HØRINGSSVAR FRA INDRE BY LOKALUDVALG, SLOTS- OG KULTURSTYRELSEN OG KØBENHAVNS MUSEUM

FORSLAG TIL LOKALPLAN KOMMUNEHOSPITALET II OG KOMMUNEPLANTILLÆG

Københavns Museums svar på indledende høring - Lokalplansforslag for Kommunehospital II

**Københavns Museums svar på
Screening til miljøvurdering Kommunehospital II**
Københavns Museums sagsnr. 2025-0342906

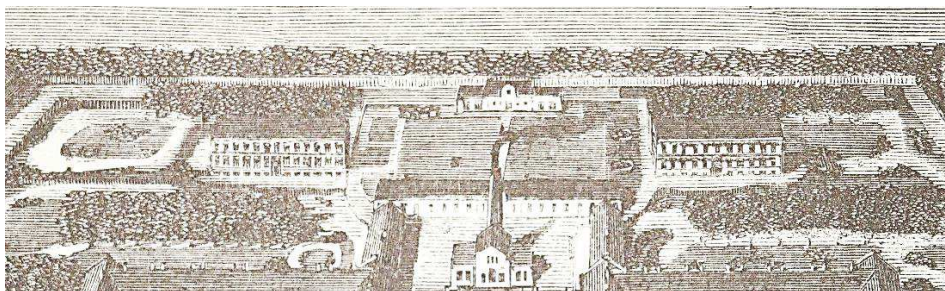
Præcis bygningen på Øster Farimagsgade 24 indgår som del af den oprindelige struktur, og Christian Hansens originale bygning udgør stadig udgangspunktet for den senere udvidelse af bygningen. Ved opførelsen udgjorde huset en af de større fritliggende bygninger i hospitalets have mod Søerne. Arkitektonisk set var det med til at underbygge kompleksets raffinerede, aftrappede bygningsstruktur (jf. fig. 4), der stadig er mærkbar på arealet som et meget væsentligt element i stedets primære udtryk.

Det er imidlertid endvidere væsentligt, at bygningens enlige placering i anlægget ikke blot skyldes disse arkitektoniske hensyn, men i høj grad også var forårsaget af fløjens funktion, idet den var opført til at huse patienter med smitsomme sygdomme. Igen altså et tydeligt eksempel på, hvorledes Chr. Hansen på fornemste vis kobler æstetik og funktion i Kommunehospitalets kompleks.

Det er museets opfattelse, at det vil være særdeles vanskeligt at tilføje ny bebyggelse i de vigtige og karakteriserende gård- og frirum, uden at det vil medføre væsentlige negative påvirkning af ikke blot det fredede bygningskompleks arkitektoniske takt men også de kulturmiljømæssige sider af de historiske planer - og dermed væsentlig komme til at svække forståelsen og oplevelsen af det oprindelige anlæg.

FIG. 6. UDSNIT AF GEDDES KORT (1779) MED ANGIVELSE AF AFSNITSFORSVAR PÅ AREALERNE UDEN FOR VOLDENE – NORD TH. (EFTER: HISTORISK ATLAS.DK)

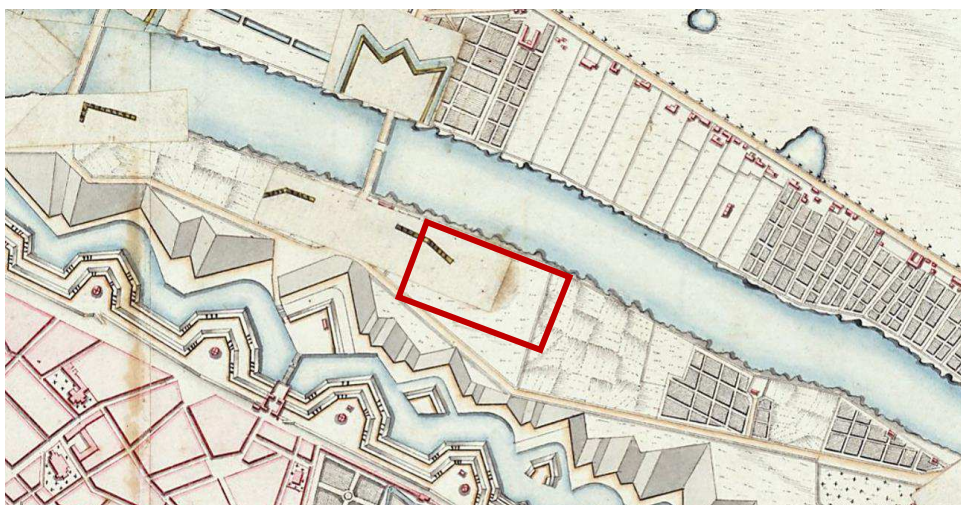
Det frie forterren har endvidere indgået i planer for mindre afsnitsforsvar med korte voldforløb vendt mod nordvest (jf. fig. 6). Om forsvarsanlæggene, som angives på kortene, nogensinde er blevet opført, er uvist og derfor væsentligt evt. at dokumentere arkæologisk.

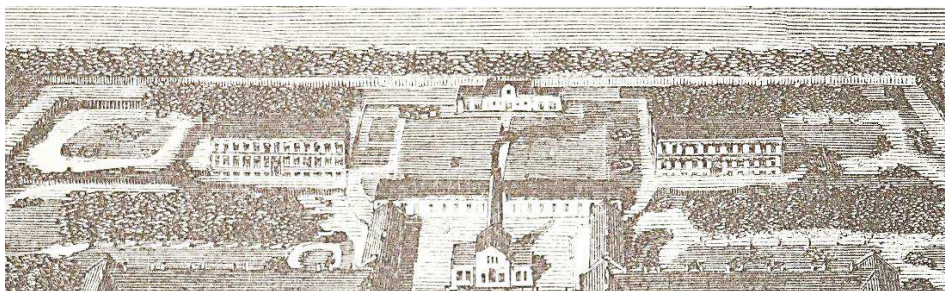
Præcis bygningen på Øster Farimagsgade 24 indgår som del af den oprindelige struktur, og Christian Hansens originale bygning udgør stadig udgangspunktet for den senere udvidelse af bygningen. Ved opførelsen udgjorde huset en af de større fritliggende bygninger i hospitalets have mod Søerne. Arkitektonisk set var det med til at underbygge kompleksets raffinerede, aftrappede bygningsstruktur (jf. fig. 4), der stadig er mærkbar på arealet som et meget væsentligt element i stedets primære udtryk.

Det er imidlertid endvidere væsentligt, at bygningens enlige placering i anlægget ikke blot skyldes disse arkitektoniske hensyn, men i høj grad også var forårsaget af fløjens funktion, idet den var opført til at huse patienter med smitsomme sygdomme. Igen altså et tydeligt eksempel på, hvorledes Chr. Hansen på fornemste vis kobler æstetik og funktion i Kommunehospitalets kompleks.

Det er museets opfattelse, at det vil være særdeles vanskeligt at tilføje ny bebyggelse i de vigtige og karakteriserende gård- og frirum, uden at det vil medføre væsentlige negative påvirkning af ikke blot det fredede bygningskompleks arkitektoniske takt men også de kulturmiljømæssige sider af de historiske planer - og dermed væsentlig komme til at svække forståelsen og oplevelsen af det oprindelige anlæg.

FIG. 6. UDSNIT AF GEDDES KORT (1779) MED ANGIVELSE AF AFSNITSFORSVAR PÅ AREALERNE UDEN FOR VOLDENE – NORD TH. (EFTER: HISTORISK ATLAS.DK)

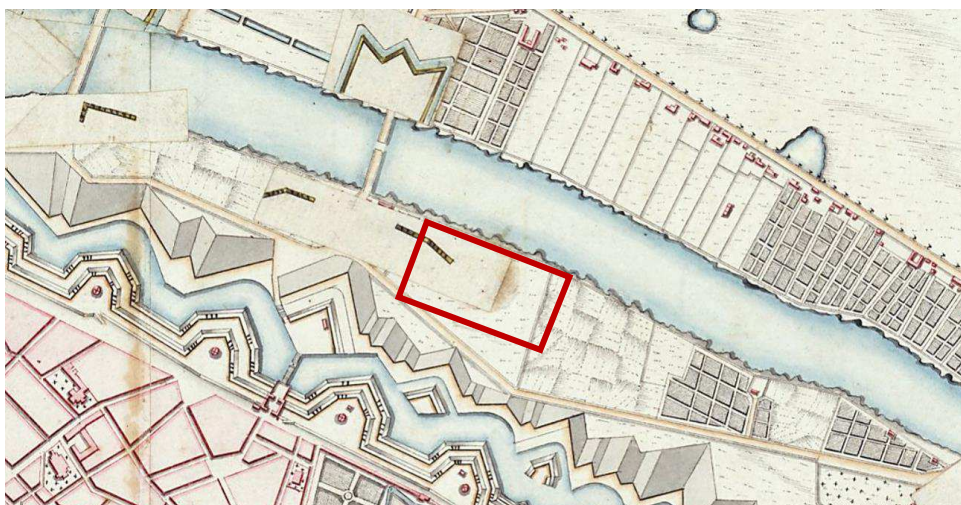
Det frie forterren har endvidere indgået i planer for mindre afsnitsforsvar med korte voldforløb vendt mod nordvest (jf. fig. 6). Om forsvarsanlæggene, som angives på kortene, nogensinde er blevet opført, er uvist og derfor væsentligt evt. at dokumentere arkæologisk.
